## 耐震重要度分類について

## 耐震設計審査指針の高度化案（取扱注意）

原子力安全委員会改訂案【Rev. 6+7】（平成16年5月25日） (注)ゴシック体はRev. 5からの変更箇所を表す。	改定案3（平成16年6月）	備考		
I. はじめに <p>本指針は、発電用軽水型原子炉施設の耐震設計に関する安全審査において、安全性確保の観点から、その耐震設計方針の妥当性について判断する際の基礎を示すことを目的として定めたものである。</p> <p>「発電用原子炉施設に関する耐震設計審査指針」は、最初は昭和53年9月、当時の原子力委員会が定めたものであり、その後昭和56年7月に、原子力安全委員会が、当時における新たな知見に基づき静的地震力の算定法等について見直して改訂を行った。昭和56年の改訂以来、20年以上が経過し、この間地震学に関する新たな知見の蓄積、原子炉施設の耐震設計技術の改良及び進歩には著しいものがあった。また、平成7年1月に発生した兵庫県南部地震は、原子力施設に特段の影響を及ぼしたものではなかったが、関連する調査研究の成果等を通じて、断層の活動様式、地震動特性、構造物の耐震性等に係る貴重な知見が得られ、原子力施設の耐震安全性に対する信頼性を一層向上させるためのたゆまぬ努力の必要性を改めて強く認識させたものであった。これらを踏まえ、従来の指針について全面的具実しを行い、指針の内容の一層の明確化及び高度化を図ったものである。指針の内容の一層の明確化及び高度化を図るために全面的な検討を行い、同指針の改訂を行ったものである。</p>	I. はじめに <p>本指針は、発電用軽水型原子炉施設の耐震設計に関する安全審査において、安全性確保の観点から、その設計方針の妥当性について判断する際の基礎を示すことを目的として定めたものである。</p> <p>「発電用原子炉施設に関する耐震設計審査指針」は、最初は昭和53年9月、当時の原子力委員会が定めたものであり、その後昭和56年7月に、原子力安全委員会が、当時における新たな知見に基づき静的地震力の算定法等について見直して改訂を行った。昭和56年の改訂以来、20年以上が経過し、この間地震学及び地盤工学に関する新たな知見の蓄積、原子炉施設の耐震設計技術の改良及び進歩には著しいものがあった。また、平成7年1月に発生した兵庫県南部地震は、原子力施設に特段の影響を及ぼしたものではなかったが、関連する調査研究の成果等を通じて、断層の活動様式、地震動特性、構造物の耐震性等に係る貴重な知見が得られ、原子力施設の耐震安全性に対する信頼性を一層向上させるためのたゆまぬ努力の必要性を改めて強く認識させたものであった。これらを踏まえ、従来の指針について指針の内容の一層の明確化及び高度化を図るために全面的な検討を行い、同指針の改訂を行ったもの

図-1 平均変位速度と再来期間との関係（トレンチ調査結果による）

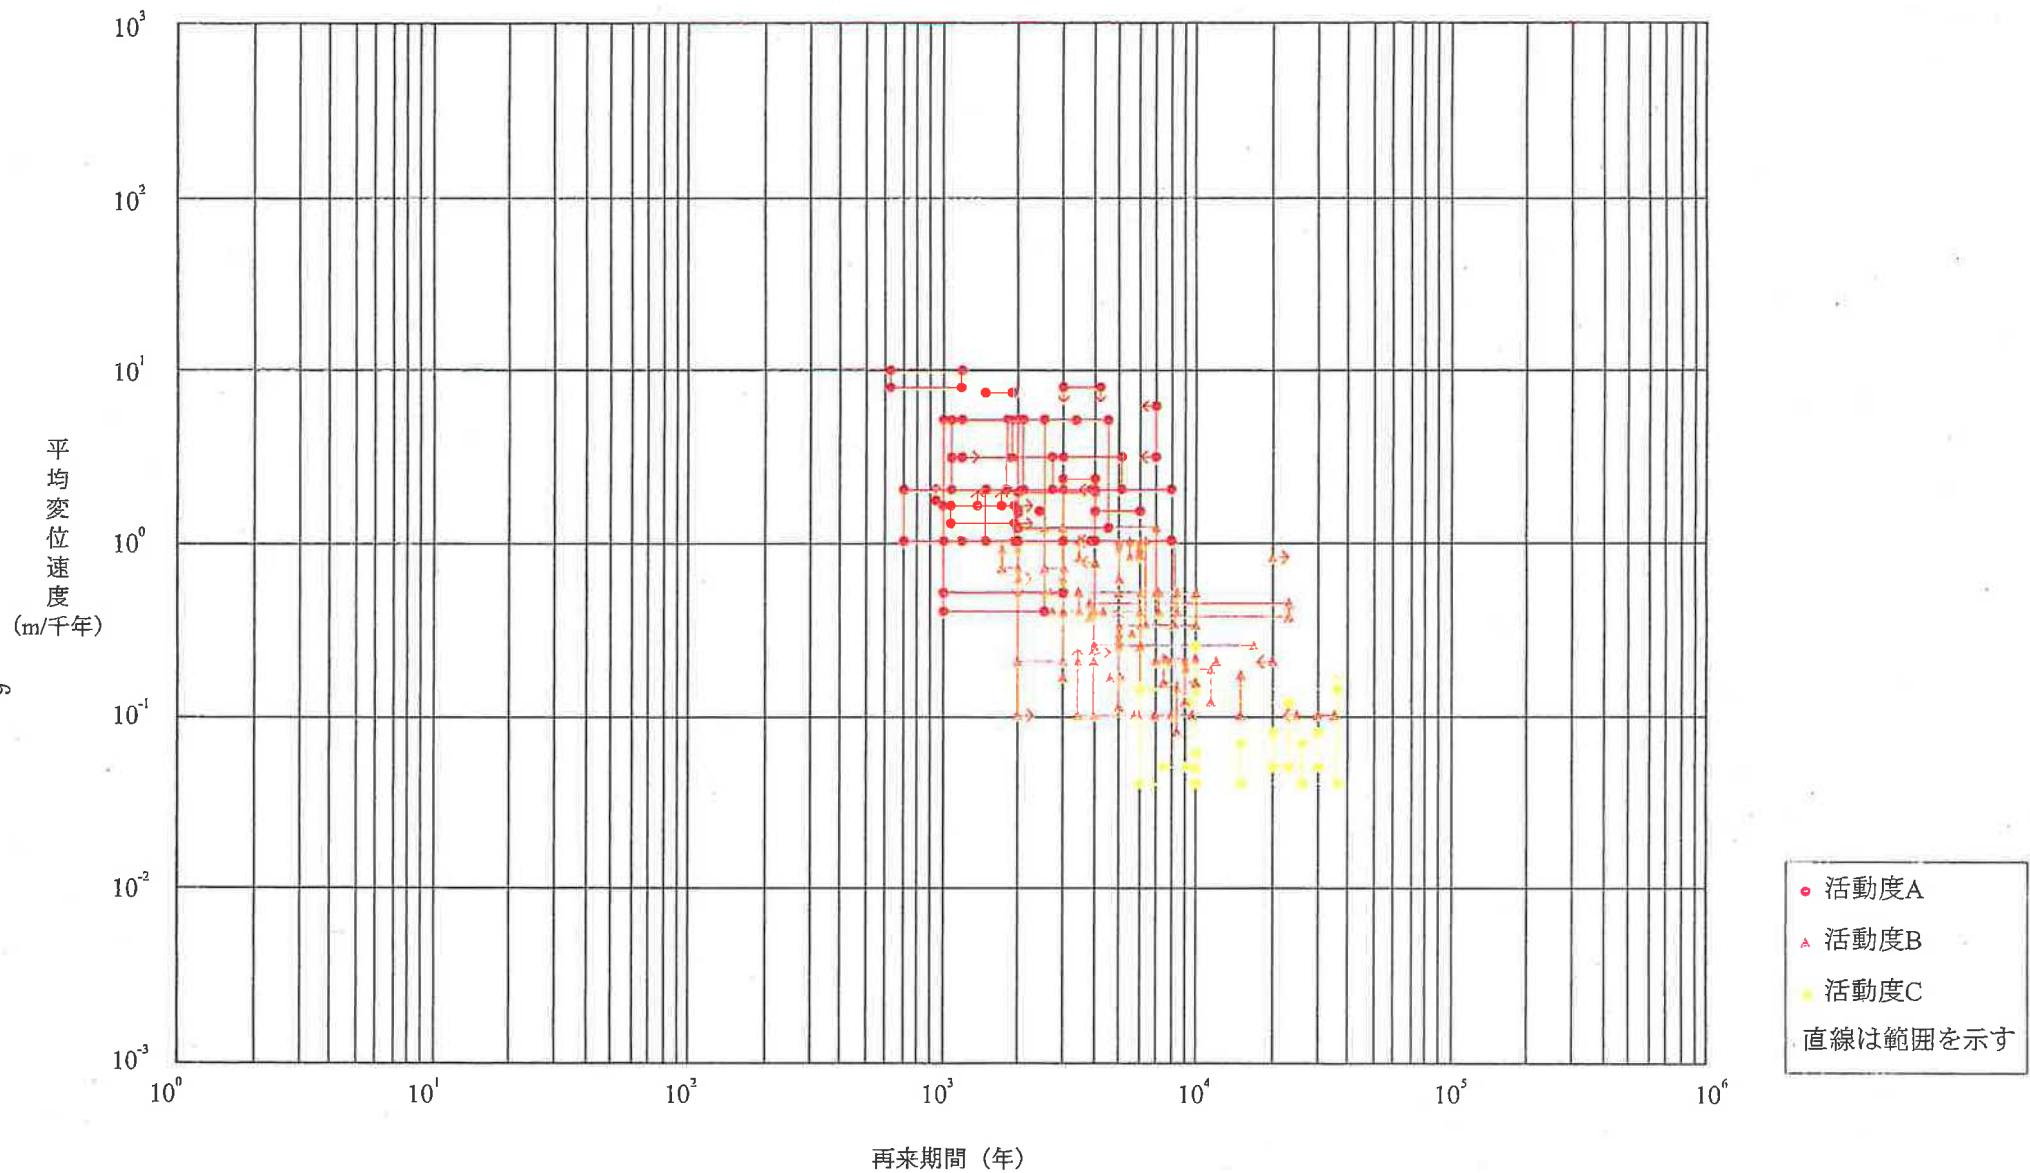
検討の結果、平均変位速度と再来期間には相関関係が認められ、活動度が大きい活断層ほど再来期間が小さくなる傾向があること（図-1）、トレンチ調査結果によれば、再来期間は概ね5,000年以下であり、全てのものが40,000年以下となっていることが分かった（図-1、図-2）。

図-2 再来期間のヒストグラム(トレンチ調査結果による)

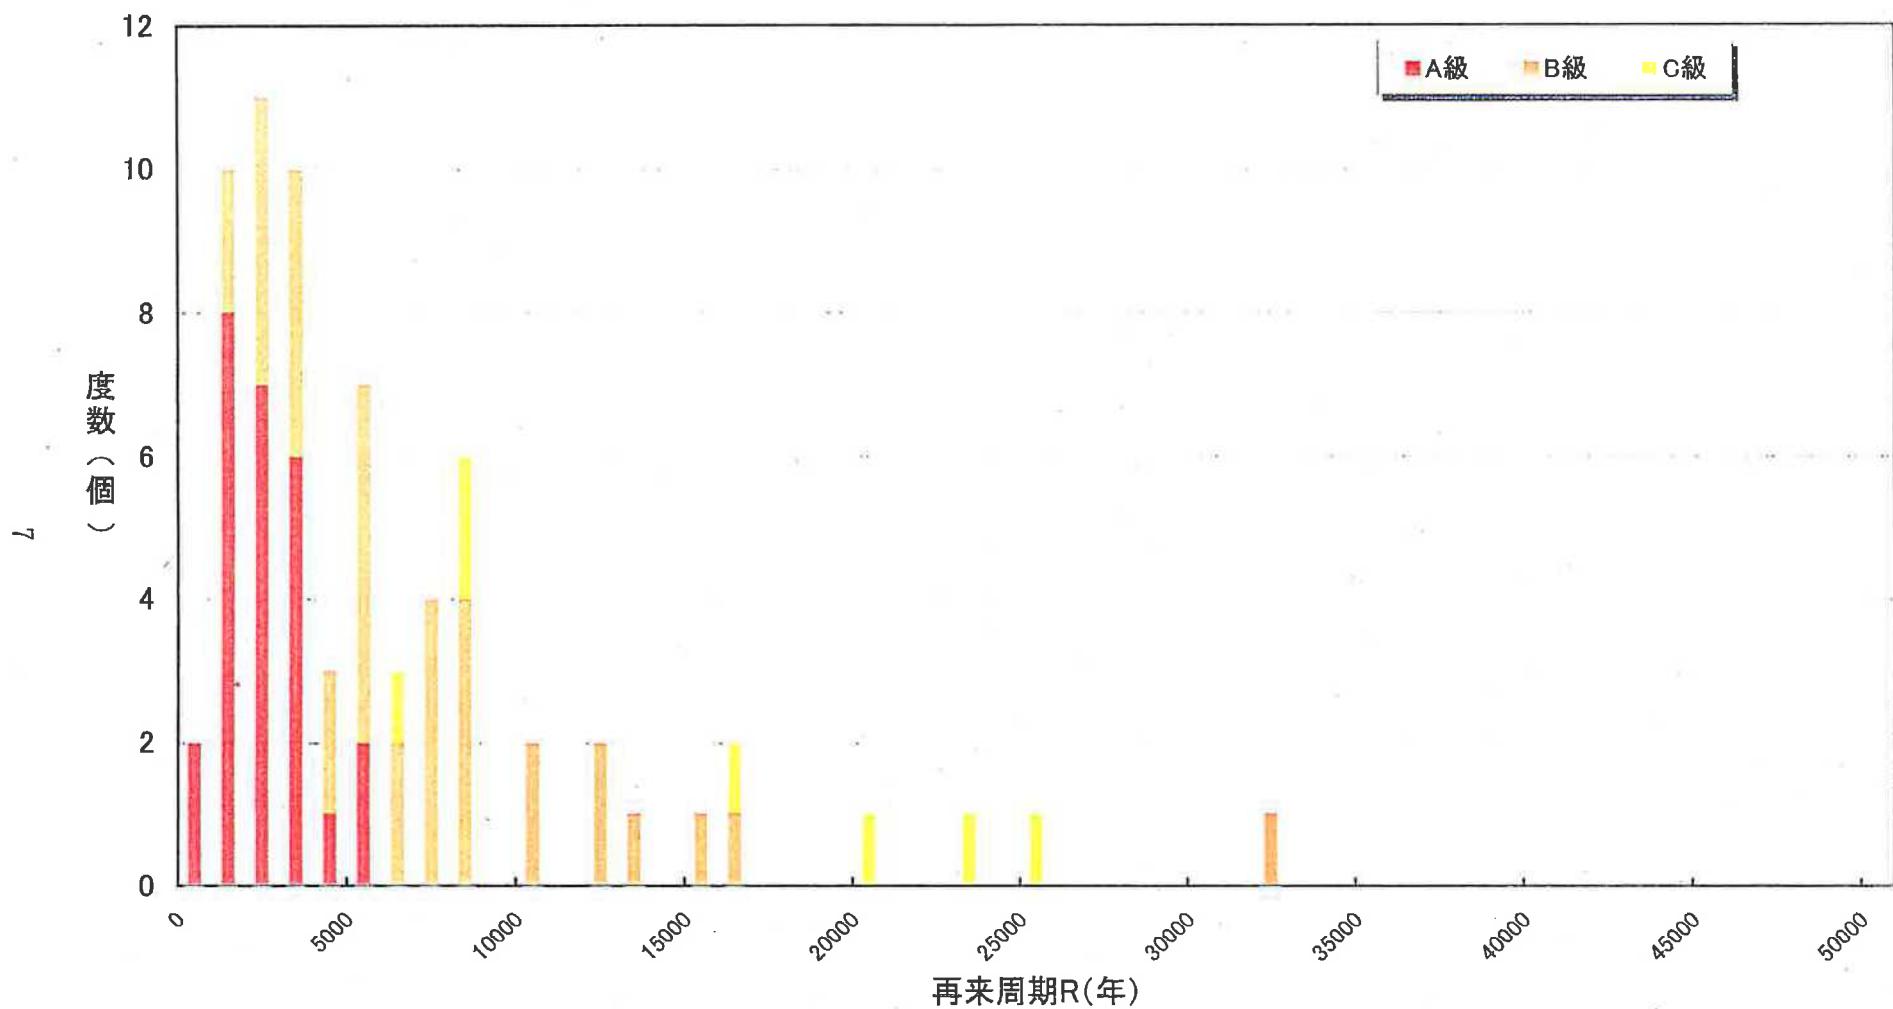
また、再来期間の統計処理を行った結果、A級活断層の再来期間は平均値で約2,200年、B級活断層で約5,900年、C級活断層で約13,600年となっている。
